第3回 那覇空港技術検討委員会

技術的検討に係わる意見と その対応について

第3回那覇空港技術検討委員会のご指摘に
基づいた修正資料

平成21年3月27日

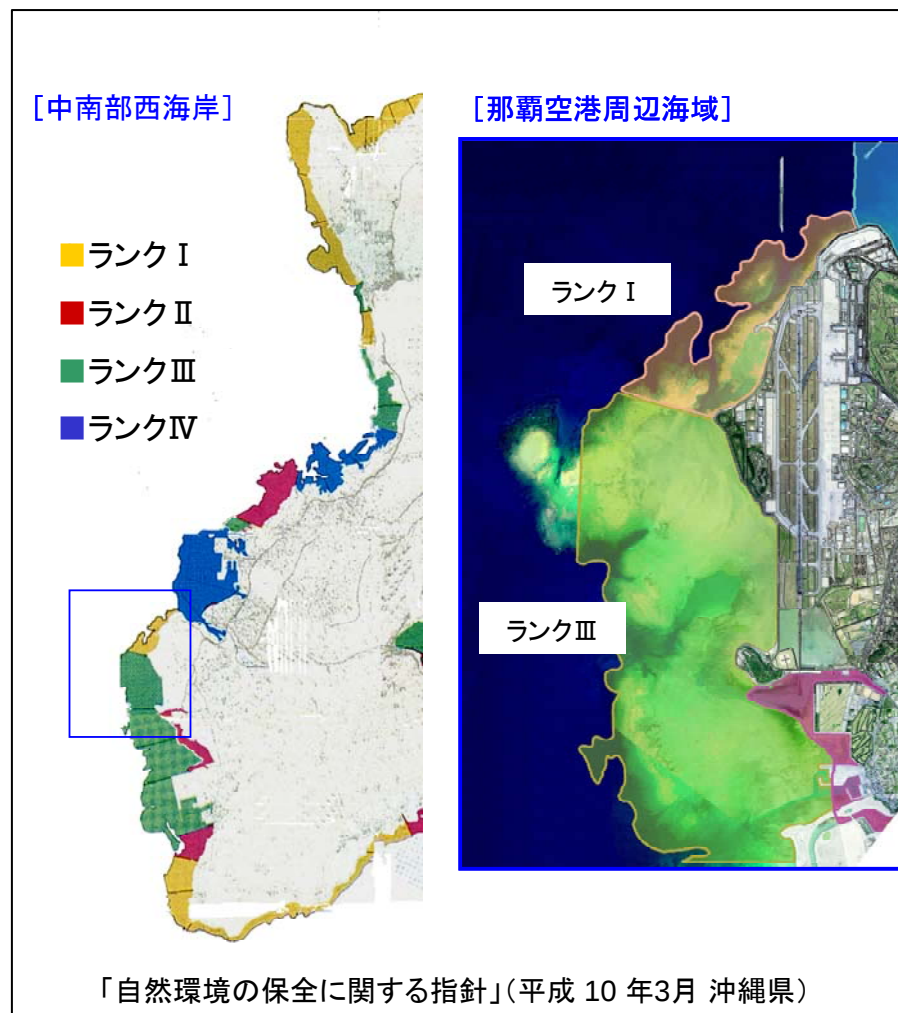
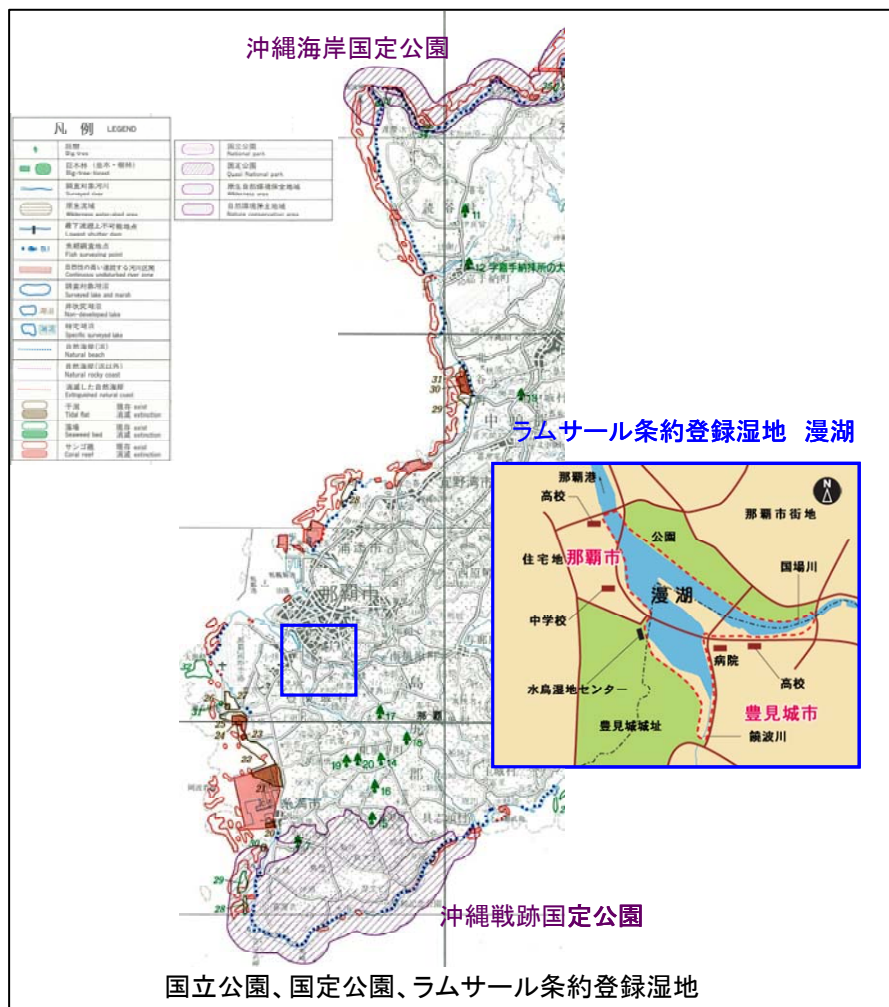
頂いたご意見	検討・対応状況
《更なる検討や配慮を求めるご意見》 【関係行政機関】 ・漁業への影響について、十分配慮すべき。	・既存資料調査の結果、当該海域には、共同漁業権、特定区画漁業権等の漁業権が設定されています。 ・今後、事業が実施される場合は、その段階において、これらの海域を利用している関係者との調整等を実施していくことになります。 (今後検討が必要となる事項)
《更なる検討や配慮求めるご意見》 【関係行政機関】 ・絶滅危惧種(環境省及び沖縄県レッドリスト)が多い地域であることに配慮を求める。	・配置検討にあたっては、生物の生息場だけでなく、貴重種への影響についてもできる限り低減するよう努める必要があります。しかし、貴重種は、現時点において周辺海域全体で112種確認されており、配置に関わらず、これら貴重種の影響を回避することは困難であることから、生物の生息場の消失や、周辺環境の変化の程度に着目した検討を行っています。 (検討済事項)
《更なる検討や配慮ご意見》 【関係行政機関】 ・サンゴ、藻場及び砂質干潟の影響について、十分配慮すべき。 ・沖縄本島南部西海岸域を概観した中での位置付けについて。	・滑走路増設案の作成にあたっては、サンゴや藻場等、生物の生息場の消失影響について十分考慮するとともに、潮流の流速変化の低減や、通水性の確保等による残存する干潟域の海水交換の向上等、増設に伴う環境変化をできる限り低減するような配慮は行っています。 ・なお、本海域はラムサール条約や国立、国定公園の指定等は受けておらず、増設滑走路位置は「自然環境の保全に関する指針(沖縄県)」において、評価ランクⅠ又はⅢにランクされているものの、大部分がランクⅢに分類されています。 (検討済事項)
